改善箇所説明図

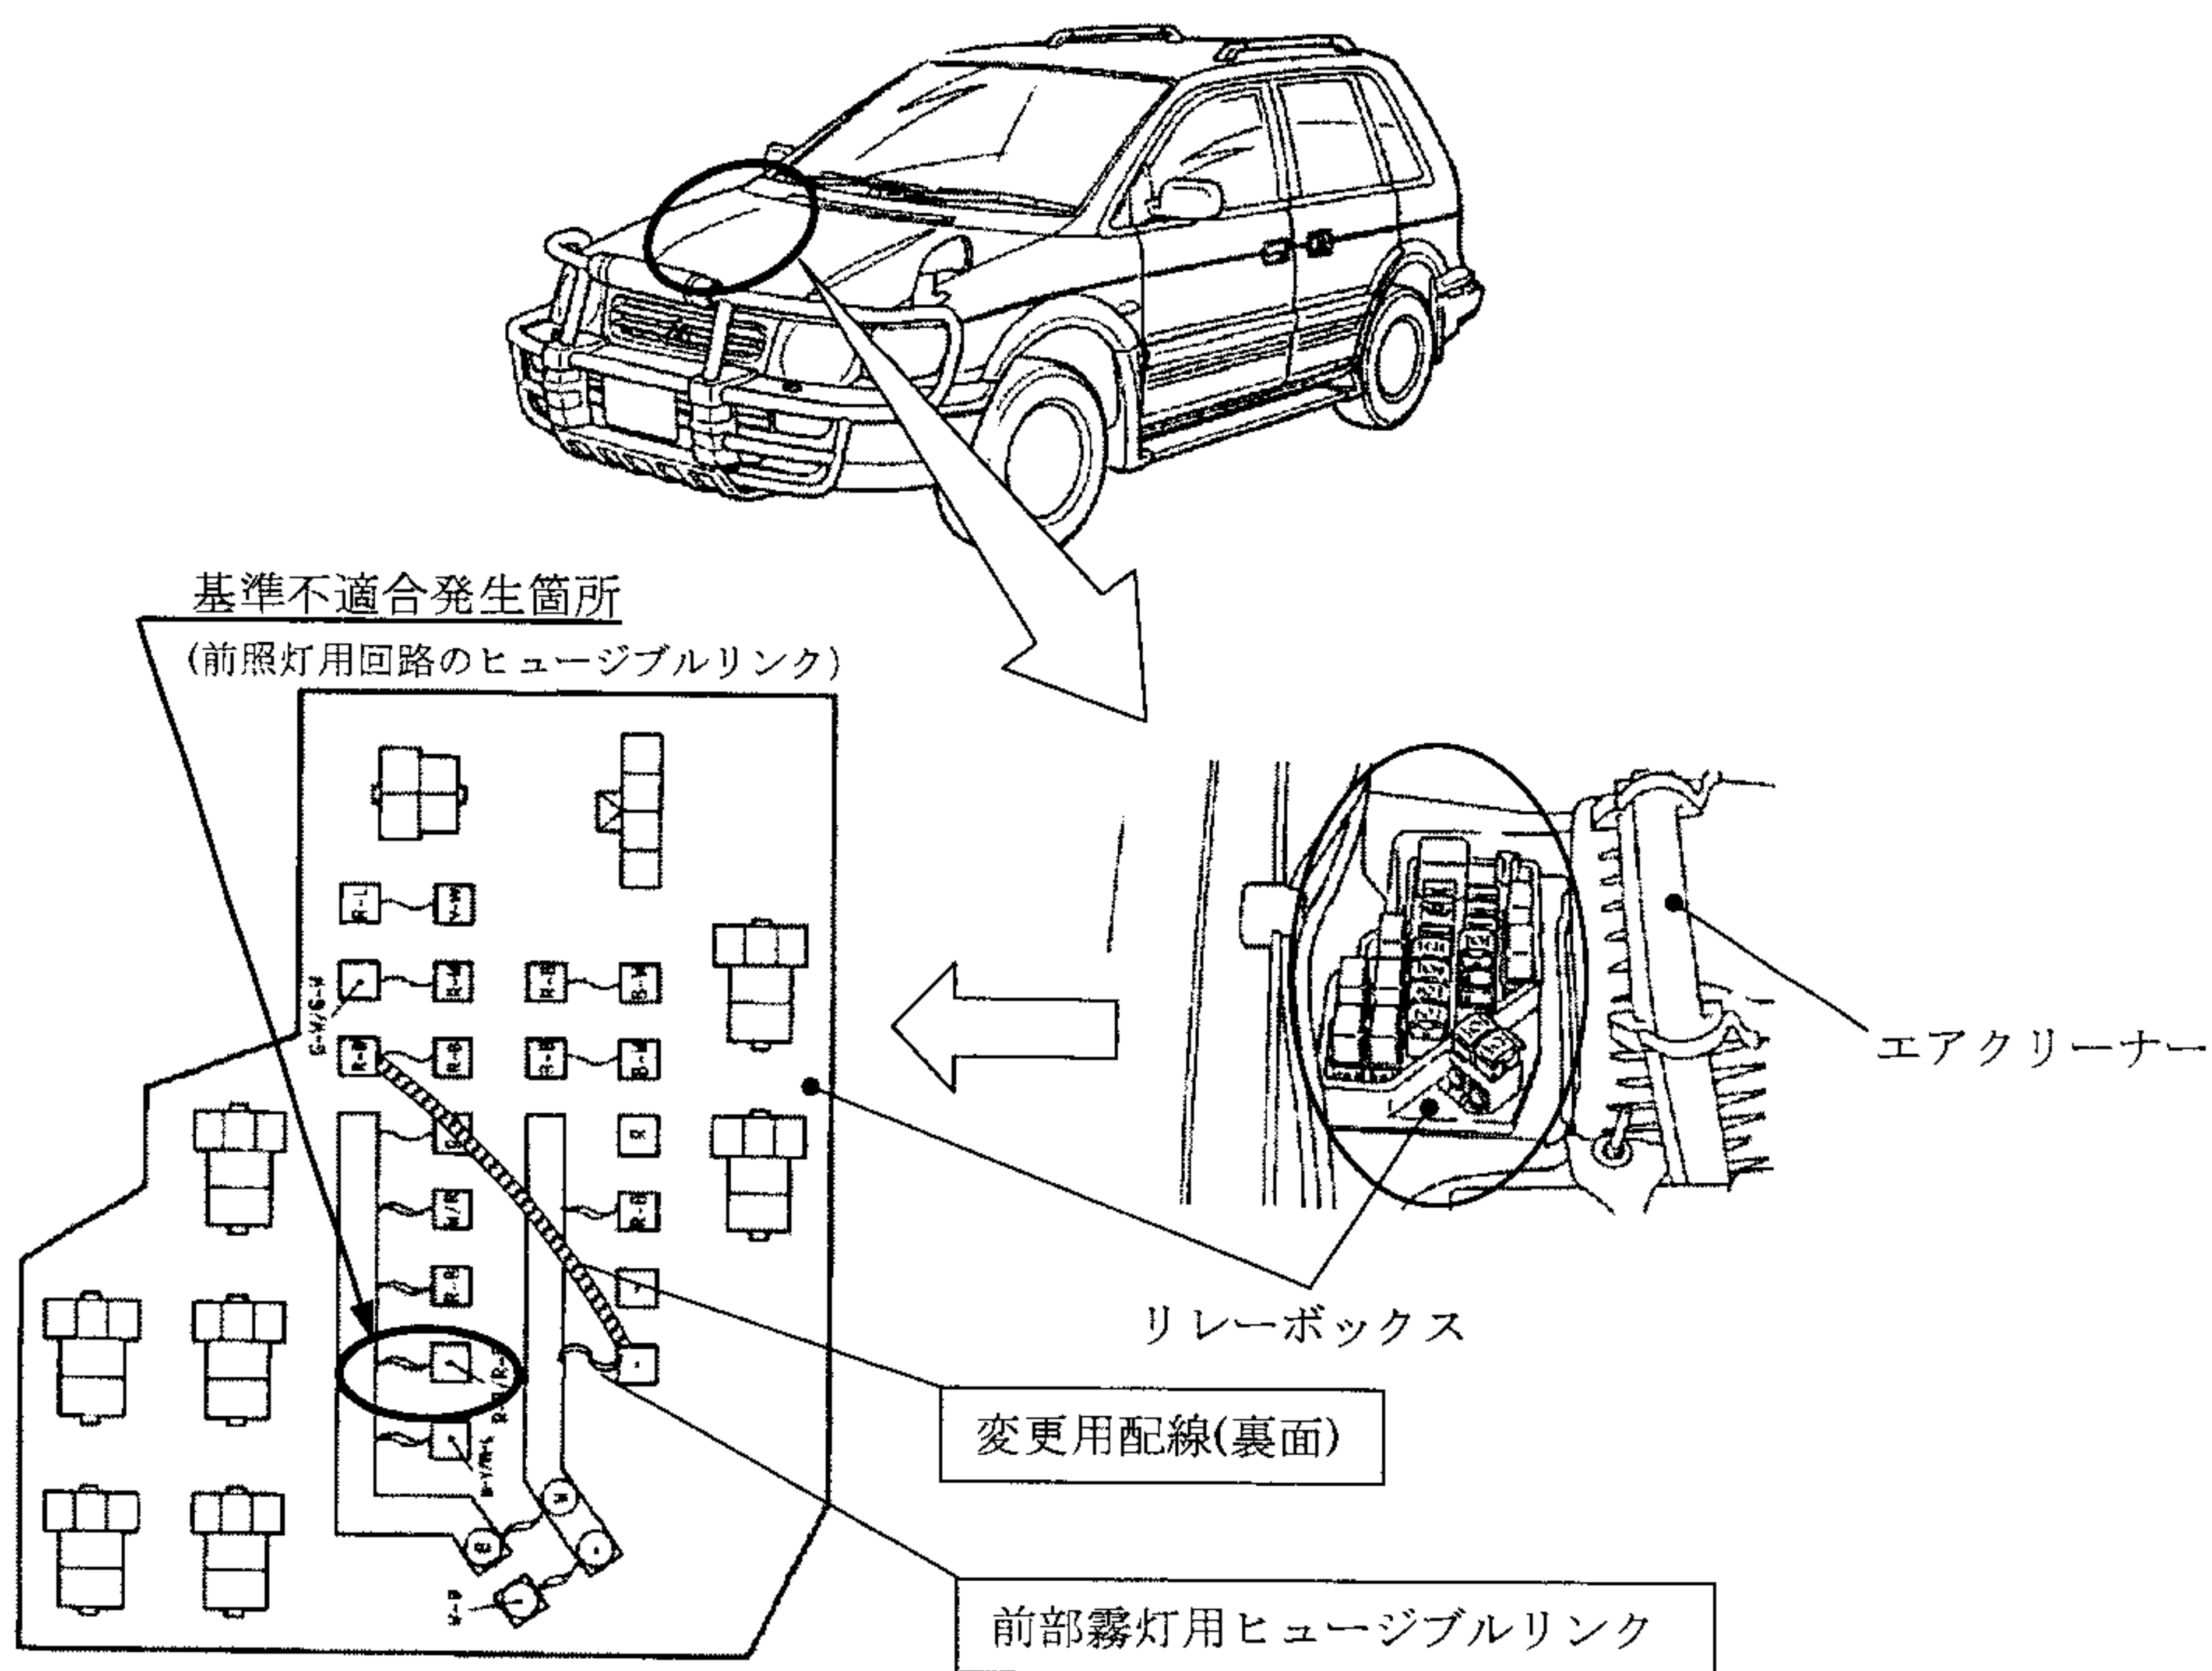
前部霧灯を装着した車両において、前照灯用回路が不適切なため、灯火器類をすべて点灯させると電流がヒューズブルリンクの容量を超えることがある。そのため、当該ヒューズブルリンクが溶断し、前照灯および尾灯などの灯火器類が不灯となるおそれがある。

全車両、前部霧灯用回路を変更し、前部霧灯用ヒューズブルリンクを追加する。

注： 内は追加部品を示す。
